RESUMEN MODIFICACIONES PPEE LOMBAS Y EL ESPINAR

El presente documento tiene por objeto la descripción de las modificaciones llevadas a cabo en el parque eólico "El Espinar" de 24,85 MW, "Lombas I" de 39,05 MW y "Lombas II" de 21,3 MW, de forma resumida y visual, sin entrar en los detalles técnicos que se encuentran desarrollados en los correspondientes anteproyectos.

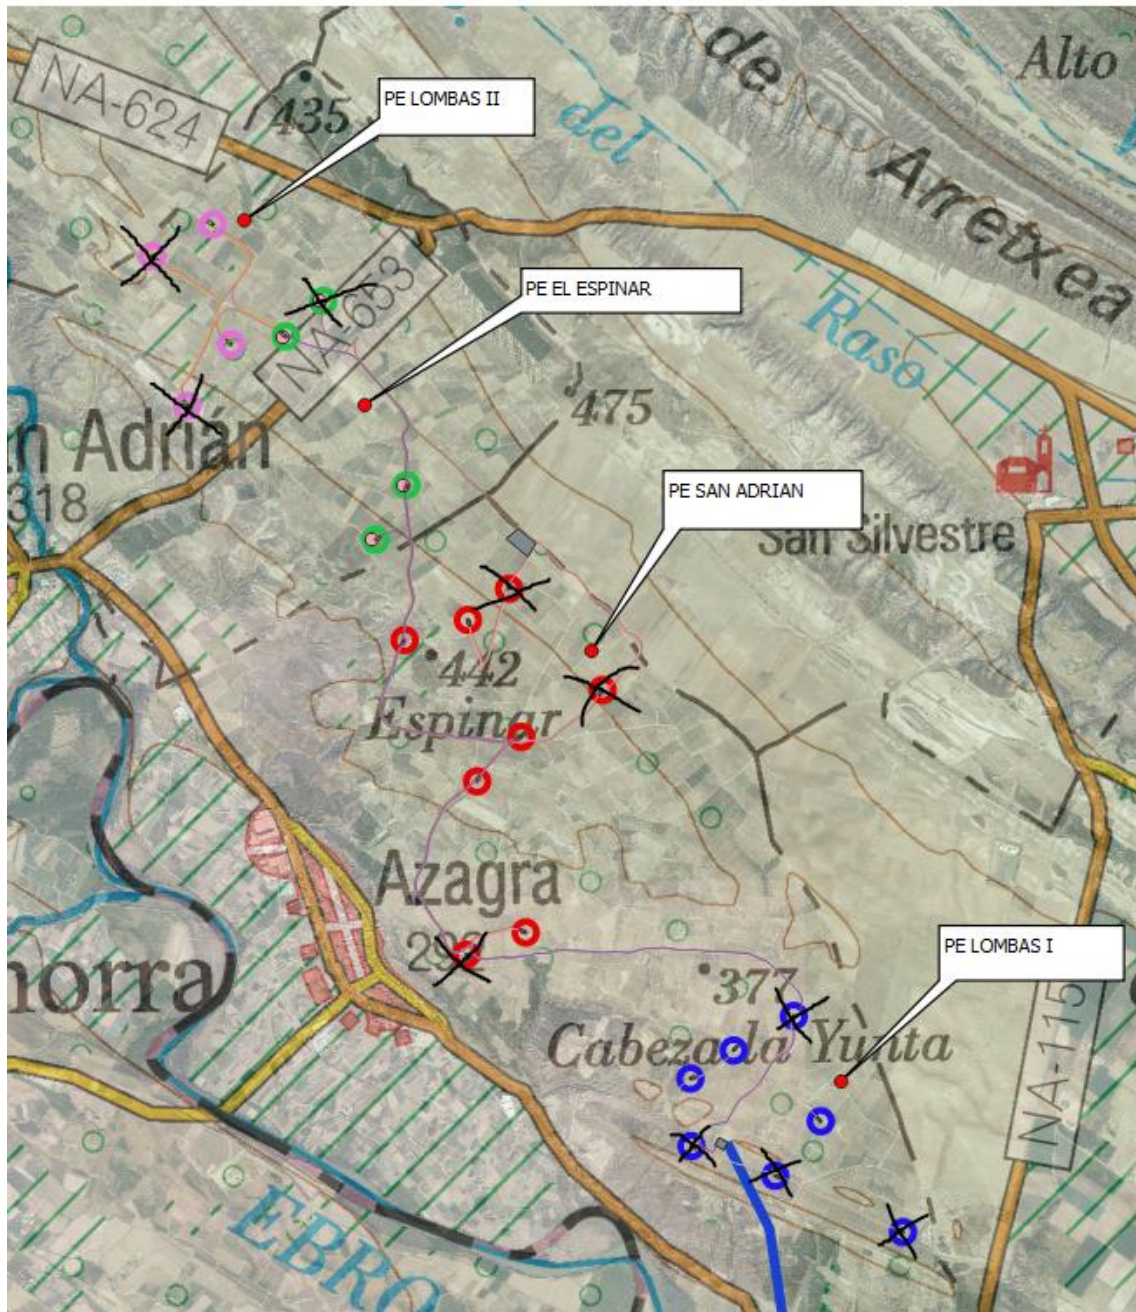
A modo muy resumido, los principales problemas son el tramo de línea desde justo antes de cruzar el río Ebro hasta la Serna, y el impacto de un número tan alto de aerogeneradores en ciertos puntos que pueden ser conflictivos en cuanto a avifauna. Por ello, lo que se pretende es no construir el circuito, y eliminar la potencia asociada al parque eólico de San Adrian. Además, aprovechando la potencia flexible del aerogenerador propuesto, que ha subido de potencia nominal, para disminuir todavía más el número de aerogeneradores.

Para realizar la eliminación de las posiciones se ha utilizado un criterio únicamente ambiental, por lo que el resultado es ilógico desde un punto de vista de configuración de los parques. Por lo tanto, lo planteado es eliminar posiciones, manteniendo las anteriores, pero asociándolas a parques diferentes. Siguiendo la siguiente distribución:

Como se puede observar, las coordenadas finales corresponden a posiciones ya planteadas en la situación inicial, por lo que no existen nuevas posiciones.

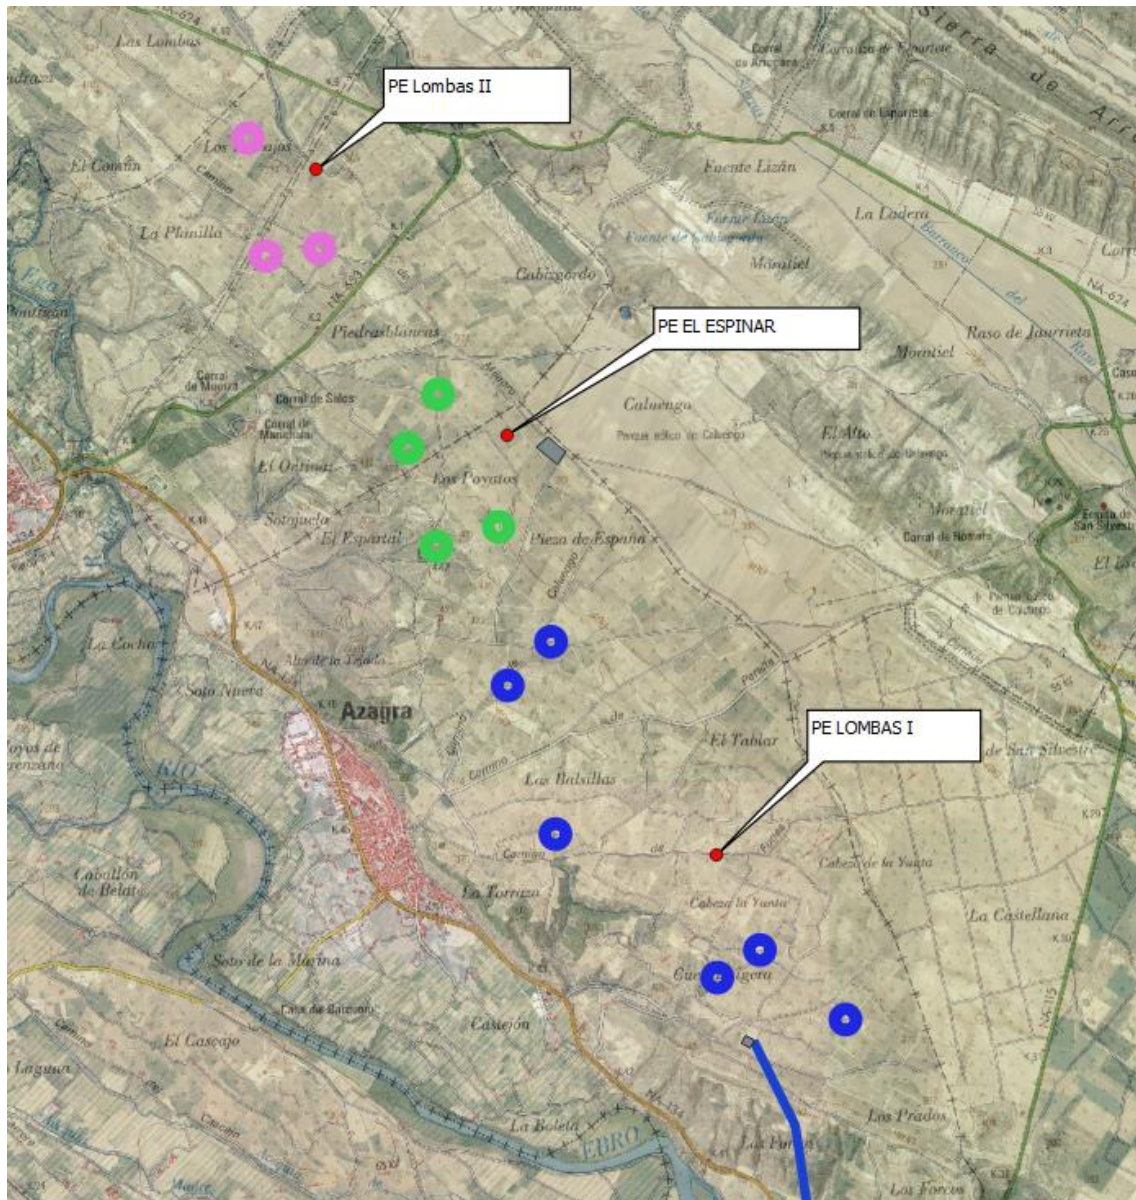
Con la reordenación propuesta el P “El Espinar”, ubicado en los términos municipales de Azagra y San Adrian, quedaría en las coordenadas:

Con la reordenación propuesta el PE “Lombas I”, ubicado en el término municipal de Azagra, quedaría en las coordenadas:

Con la reordenación propuesta el PE “Lombas II”, ubicado en el término municipal de San Adrian, quedaría en las coordenadas:
